Znak: BRI-MR.271. I .2015

Informacja dla wykonawców

Przebudowa drogi gminnej Nr 376012T Osiedle Na Skarpie – ul. Wodzisławska (ul. Rajska)

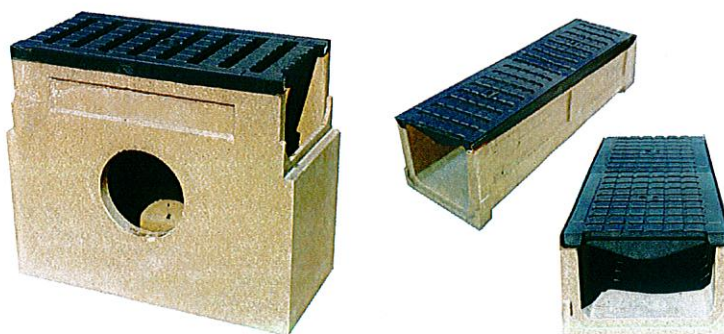
Prosimy o załączenie szczegółu ścieku z elementów polimerobetonowych dla poz. 4.13.

Przykład:
